Pilna nota bezpieczeństwa: Analizatory ABL800; niskie wartości cCrea na wynikach pacjentów

Wszystkie analizatory ABL800 z pomiarem cCrea.

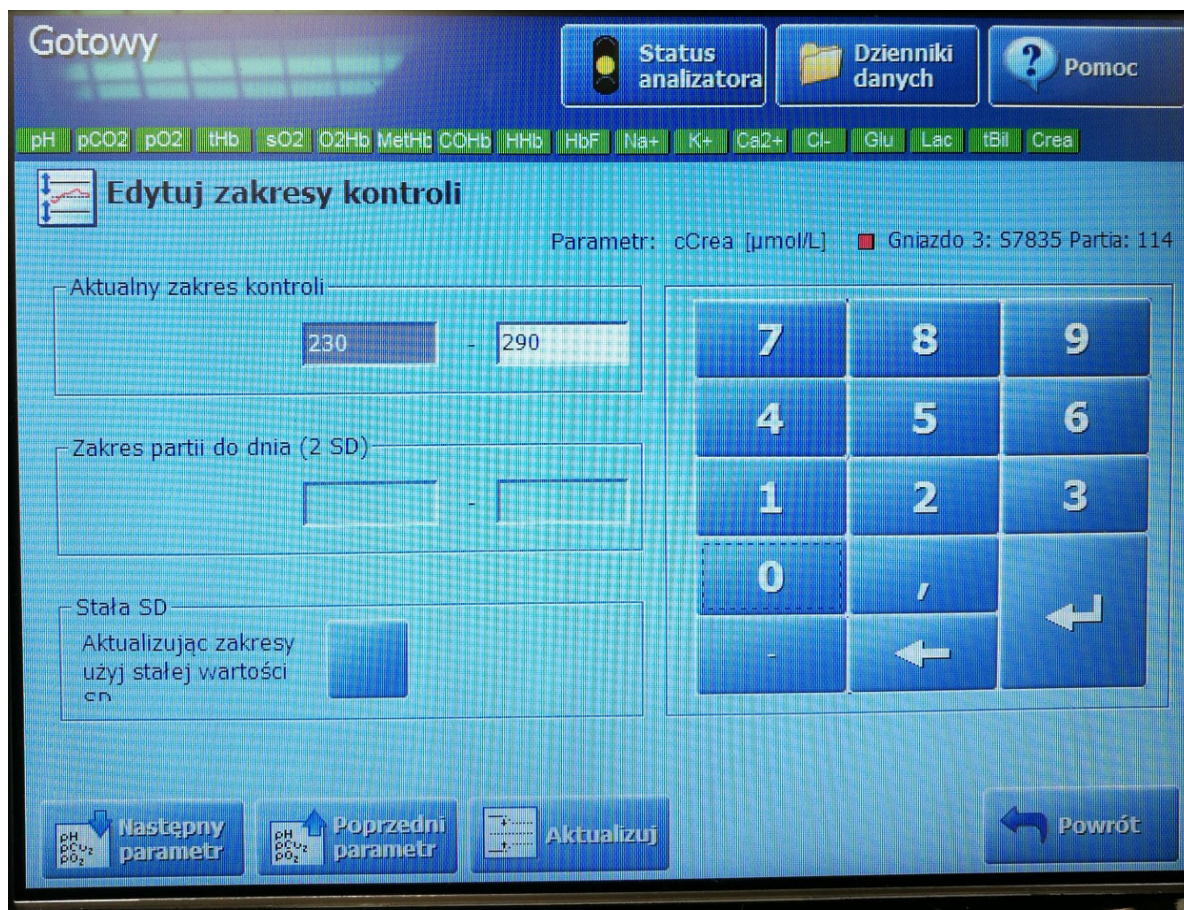
- Zaprogramuj (jeżeli nie jest) roztwór S7835 Autocheck 6+. Level 1 (#944-094).
- Ręcznie zmień **dolny** zakres cCrea dla roztworu S7835 AutoCheck 6+, level 1 **o +20 $\mu\text{mol/L}$** (np.: zmień z 210 $\mu\text{mol/L}$ na 230 $\mu\text{mol/L}$). Zmiany należy dokonać dla każdego lotu roztworów QC użytych do weryfikacji.
- Wykonaj jeden pomiar QC z użyciem roztworu S7835 AutoCheck 6+, level 1 na aktualnie założonej membranie Crea w celu weryfikacji wydajności. Jeżeli wynik QC znajduje się poza wyznaczonym zakresem należy wymienić membrany Crea A i Crea B.
